# VKM 23244

## Műszaki adatlap R1

PSA 1.9 D (DW8 motorok) & PSA 2.0 HDi 8V (DW10 motorok)

VKM 23244 felcserélve a VKM 23246-val

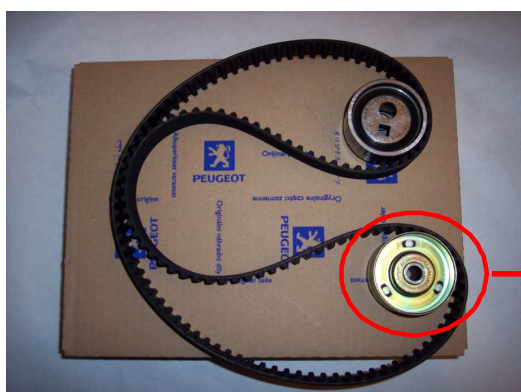
Mivel a VKM 23246-ban lévő vezetőgörgő megegyezik az új kialakítással, a VKM 23244-et felváltotta a VKM 23246.

A PSA nemrégiben módosította a DW8 és DW10 motorokhoz tartozó járműgyártói (OES) készleteket, mivel a vezérműsíz vezetőgörgő kialakítását megváltoztatták.

Az újabb vezetőgörgő palástja műanyagból, míg a régi fémből készült.

Régi járműgyártói (OES) készlet tartalma VKMA 03244/03247 esetében

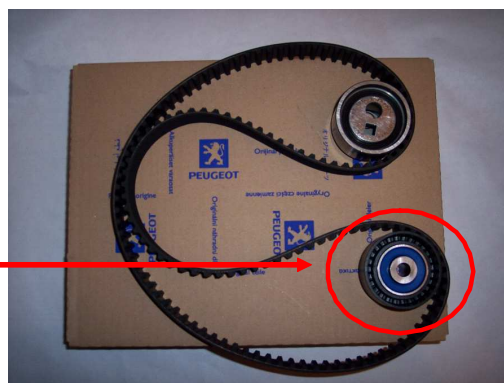
Új OES készlet tartalma VKMA 03244/03247 esetében

Új SKF VKMA 03244 / 03247 tartalma
